リサイクル燃料備蓄センターに係る 新規制基準適合性審査及び検査の状況について

原子力規制庁

リサイクル燃料備蓄センター使用済燃料貯蔵施設の審査の経緯

【震源として考慮する活断層の分布図】

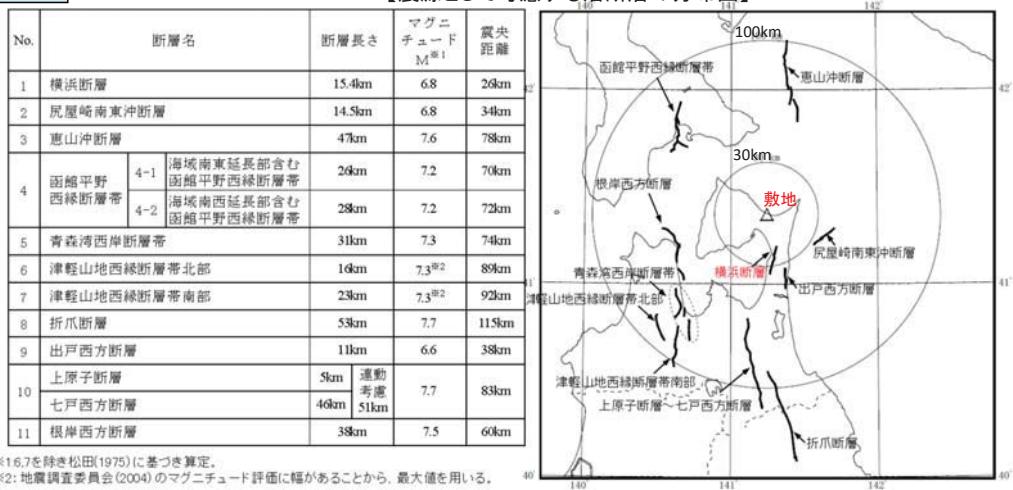
- 規制委員会は、適切な手法、範囲及び密度で調査を実施した上で、総合的に評価し、活断層の位置、形状等を明らかにしていることから、事業許可基準規則に適合するものと判断した。

【横浜断層周辺の空中写真判読図】

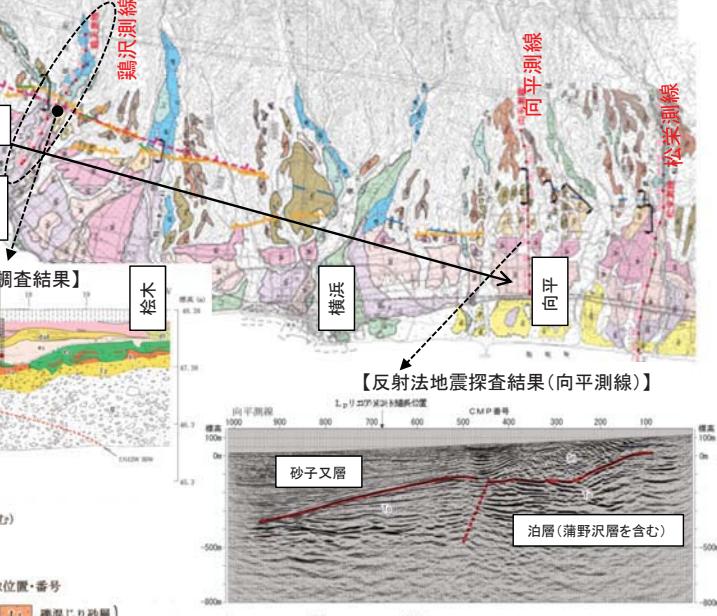
横浜断層は、変動地形学的調査結果から、むつ市中野沢(なかのさわ)南東から横浜町横浜南東に至る約12.5kmに連続するリニアメントが判読され、さらに地表地質調査結果、ボーリング調査の結果等から、新第三紀鮮新世～第四紀前期更新世の砂子又層の撓曲部に西上がりの逆断層が確認され、その変位が上位の段丘礫層にも及んでいること、洞爺火山灰(約11.5～11.2万年前)及び阿蘇4火山灰(約9～8万年前)の層準の確認結果から、当該断層は第四紀後期更新世以降において活動があると評価した。

断層の長さは、北端はむつ市北川代沢(きたかわしろさわ)付近における地表地質調査結果から、蒲野沢層及び泊層が約60°西傾斜の同斜構造を示しており、撓曲構造は認められないこと、南端は横浜町向平(むかいたいら)付近における反射法地震探査結果から、西上がりの逆断層及び撓曲構造が認められないことから、15.4kmと評価した。

【下北断層周辺の地質図、地質断面図】

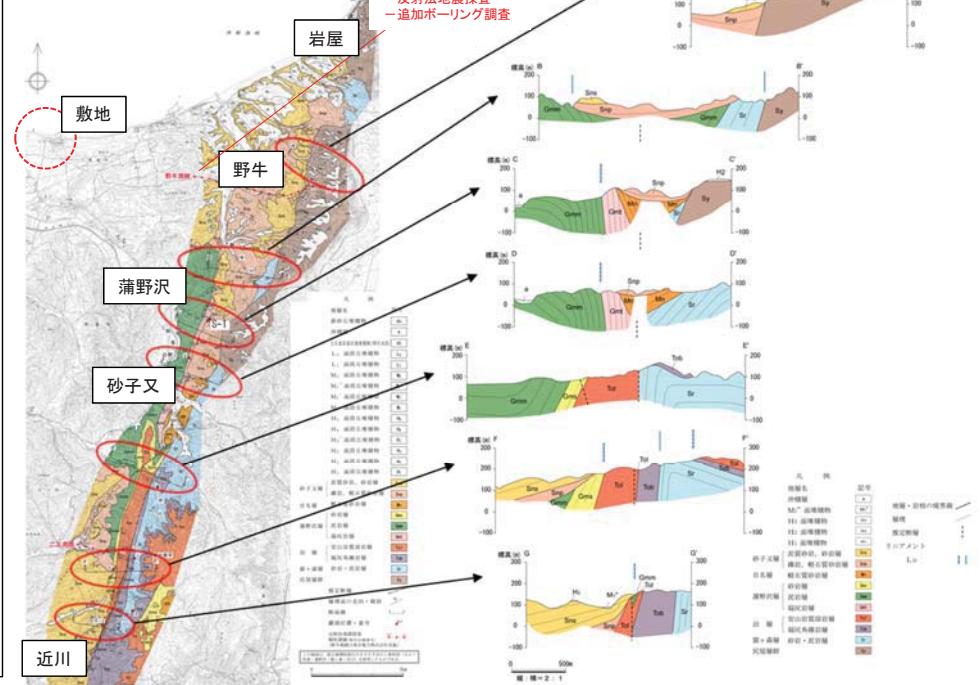
下北断層は、変動地形学的調査結果から、東通村岩屋(いわや)南方から同村砂子又付近を経てむつ市近川(ちかがわ)東方に至る約20kmの間に、NNE-SSW方向のL_Dリニアメントが断続的に判読され、当該リニアメントは、北村・藤井(1962)により示されている下北断層付近の位置に対応し、北部の岩屋南方から砂子又付近に至る区間は、今泉ほか編(2018)に示されている推定活断層に対応する。

- ・東通村蒲野沢(がのさわ)東方から同村砂子又に至る間では、西側の新第三紀中新世の蒲野沢層と東側の新第三紀中新世の猿ヶ森層との境と位置する断層が推定されるものの、当該断層及びその周辺の構造は新第三紀鮮新世～第四紀前期更新世の砂子又層に不整合で覆われ、砂子又層には断層及びその存在を示唆する構造は認められないこと
- ・東通村蒲野沢北方に位置する野牛(のうし)付近では、反射法地震探査及び追加ボーリング調査の結果、下北断層と考えられる西上がりの逆断層が蒲野沢層中に推定されるが、その上盤に形成された背斜構造は砂子又層に不整合で覆われ、断層周辺の段丘面にリニアメントは認められないこと
- ・東通村砂子又以南では、砂子又層の下部及びそれより下位の地層に急傾斜帯が認められ、この急傾斜帯中に下北断層の存在が推定されるが、これらの構造は砂子又層の上部に不整合で覆われており、砂子又層の上部には断層及びその存在を示唆する構造は認められないこと

が確認できることから、下北断層は第四紀後期更新世以降の活動はないものと評価し、震源として考慮する活断層ではないと評価した。

- 地震動評価①横浜断層による地震

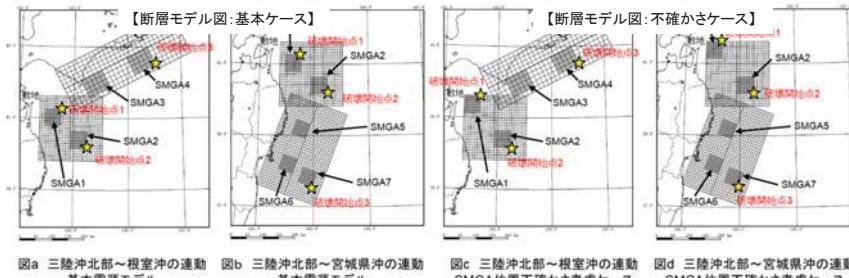
- 文献調査、地質調査等を踏まえ、震源モデル及び震源特性パラメータを設定するとともに、震源断層長さについては、孤立した短い活断層による地震の地震規模としてMw6.5($M_0=7.83 \times 10^{18} \text{Nm}$)となるように、断層幅を考慮して27kmと設定していること、また、アスペリティは、敷地への影響が大きくなるように、北端を横浜断層の北端に、上端を断層面上端に配置した基本モデルを設定して適切に評価を実施していること
- 不確かさを考慮したケースとして、応力降下量を基本モデルの1.5倍としたケース、傾斜角を45°としたケースを設定し、不確かさを十分に考慮した評価を実施していること

- 地震動評価③想定海洋プレート内地震

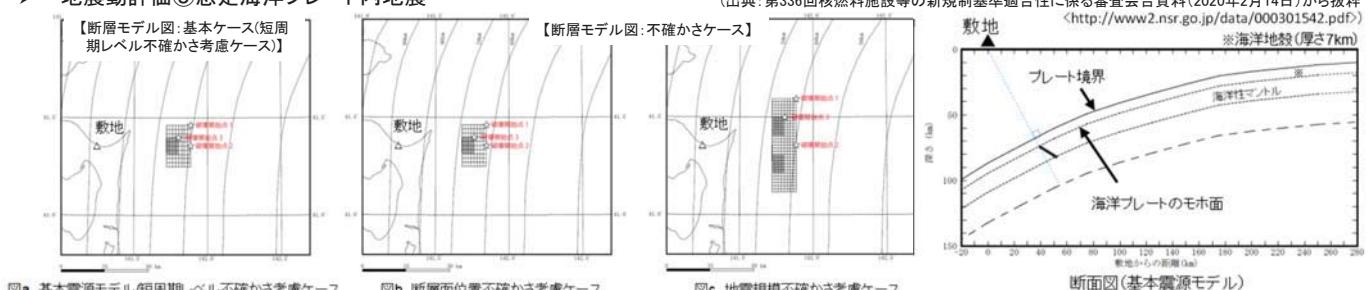
規制委員会は、以下のことから、事業許可基準規則に適合するものと判断した。
・2011年4月7日宮城県沖の地震(M7.2)と同規模の地震が敷地前面で発生するとして震源領域を設定していること
・基本モデルにおいて、断層面の位置は、敷地前面の沈み込む海洋プレートと敷地との距離が最小となる位置の海洋性マントル内に設定して、予め不確かさを考慮していること
・短周期レベルを1.5倍としたケース等、不確かさを十分に考慮したケースを実施していること

基準地震動の応答スペクトル

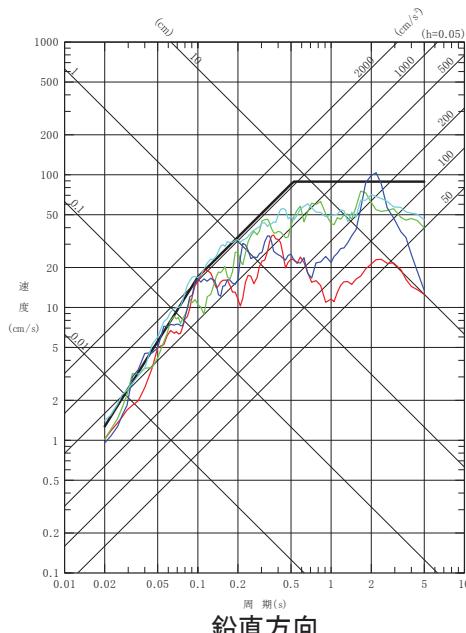
- ・ 規制委員会は、最新の科学的・技術的知見を踏まえ、各種の不確かさを十分に考慮して、敷地及び敷地周辺の地質・地質構造、地盤構造並びに地震活動等の地震学及び地震工学的見地から適切に基準地震動が策定されていることから、事業許可基準規則に適合するものと判断した。

【貯蔵建屋設置位置付近の地質断面図】

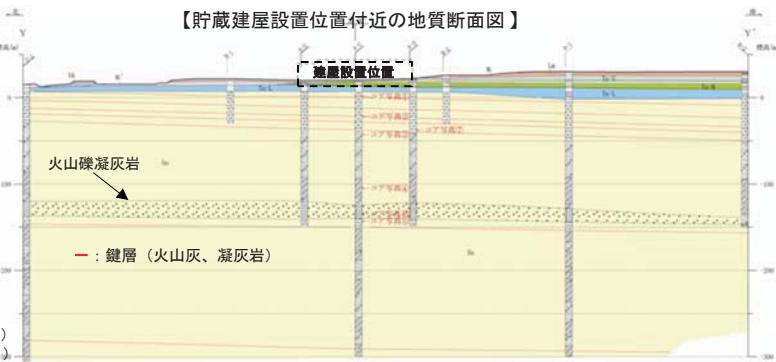
規制委員会は、以下のことから、事業許可基準規則に適合するものと判断した。
・敷地の砂子又層は、挟在する鍵層及び火山礫凝灰岩の連続性から、ほぼ水平であることが確認でき、断層は認められないとしていること
・基本的安全機能を確保する上で必要な施設が設置される貯蔵建屋設置位置付近の孔間反射法地震探査及びボーリング調査結果では断層を示唆するものは認められないとしていること
・以上により、基本的安全機能を確保する上で必要な施設を設置する地盤には、「将来活動する可能性のある断層等」は認められないと評価していること

【恐山の位置図】

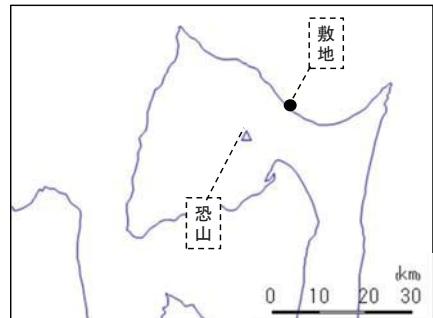
➢ 恐山の設計対応不可能な火山事象については、以下の地球物理学的調査、地球化学的調査等の結果から、マグマ噴火が発生する可能性は十分小さいこと等から、敷地に影響を及ぼす可能性は十分小さいと評価していること。

- ① 恐山の活動は、古恐山火山の火山活動(約146万年前～約68万年前)と現在の新恐山火山の活動(約48万年前以降)に大別され、新恐山では、約48万年前～約8万年前の期間はマグマ活動があったものの、約8万年前～現在までの期間は熱水活動が継続しており、マグマ活動は確認されていないこと
- ② 防災科学技術研究所等の地震波トモグラフィ解析による地震波速度構造、比抵抗構造及びインダクションペクトルを相補的に用いた地下構造の評価では、深さ20km以浅には大規模なマグマ溜まりが存在する可能性は小さく、20km以深から地表付近へ連続する火道も認められないこと
- ③ マグマ活動に関連するような深部低周波地震は発生していないこと、国土地理院による電子基準点データの解析結果、下北半島西部における干渉SARの解析結果、津軽海峡測線及び恐山で実施した水准測量結果から、火山活動に伴う継続的な累積を示す地殻変動は認められないこと
- ④ 恐山の噴気口から採取した火山ガスの分析結果から、噴気はCO₂とH₂Sを主体としており、マグマ由來の火山ガスの発生は認められないこと
